ПРЕДМЕТ: Добра: **КУПОВИНА СИСТЕМА ЗА ВИДЕО НАДЗОР СА УГРАДЊОМ**
(назив и ознака из општег речника набавке: **Систем видео надзор - 32323500**)
ВНД-181/14

РАЗЈАШЊЕЊЕ КОНКУРСНЕ ДОКУМЕНТАЦИЈЕ 56

ВНД-181/14

РАЗЈАШЊЕЊЕ 56

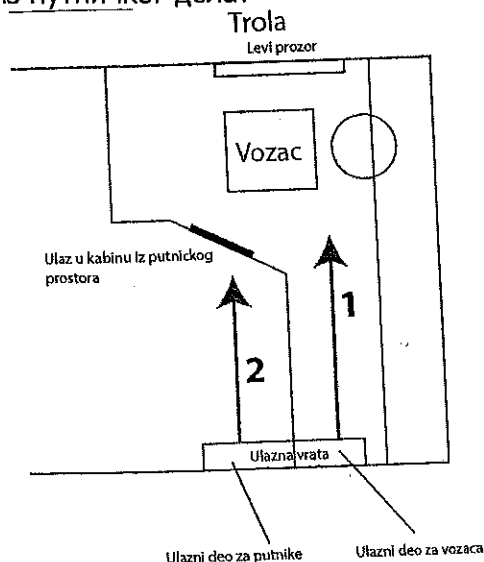
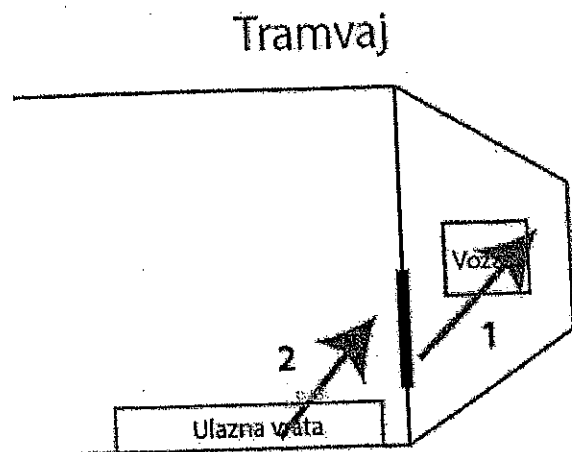
Занима нас да ли се када се каже приступни пут мисли на:

Део пута од врата на која улази возач у тролу (пошто су на пример код ВКМ321.00S врата одвојена, тако да се са једног крила врата може ући у возачку кабину а са другог дела крила у путнички простор) или део пута од врата на која се улази у путнички део возила, или се мисли на комплетна врата и цео приступни део пошто постоје додатна врата за улазак у возачку кабину из путничког дела?

Како би наше питање било смисленије, шаљем Вам слику простора са обележеним стрелицама број 1 и број 2, молим вас да нам разјасните да ли је обавезно покривање оба правца кретања или једног?

У складу са конкурсном документацијом, захтевано је снимање дела приступног пута од најближих врата возачком простору до возачког места.

Конкурсном документацијом у склопу дела приступног пута од најближих врата возачком простору до возачког места није захтевано покривање дела простора које је на скици потенцијалног понуђача обележено од „улазни део за путнике“ до „улаза у кабину из путничког простора“ (стрелица 2), нити дела простора обележеног на скици са „улазни део за возача“ и почетка стелице 1.

2. Питање трамвај

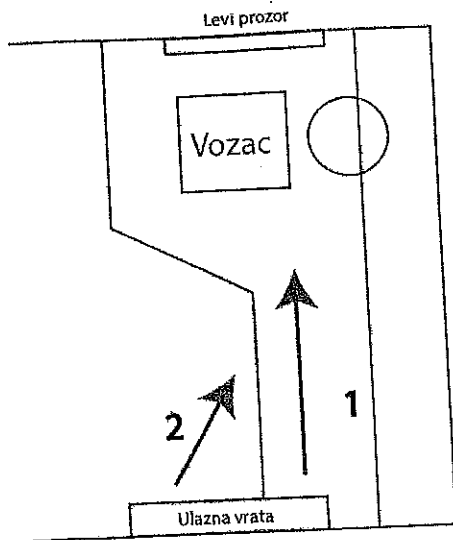
Занима нас да ли се када се каже приступни пут мисли на:

Део пута од врата (на која улазе и путници и возач) до врата на које се улази у возачку кабину, као и сам простор возачке кабине , **или** се мисли само на простор возачке кабине са покривањем улазних врата у возачку кабину?

Како би наше питање било смисленије, шаљем вам слику простора са обележеним стрелицама број 1 и број 2 , молим вас да нам разјасните да ли је обавезно покривање оба правца кретања или једног?

У складу са конкурсном документацијом, захтевано је снимање дела приступног пута од најближих врата возачком простору до возачког места.

Конкурсном документацијом у склопу дела приступног пута од најближих врата возачком простору до возачког места није захтевано покривање дела простора који је на скици потенцијалног понуђача обележен са „улазна врта“ и стелицом 2.
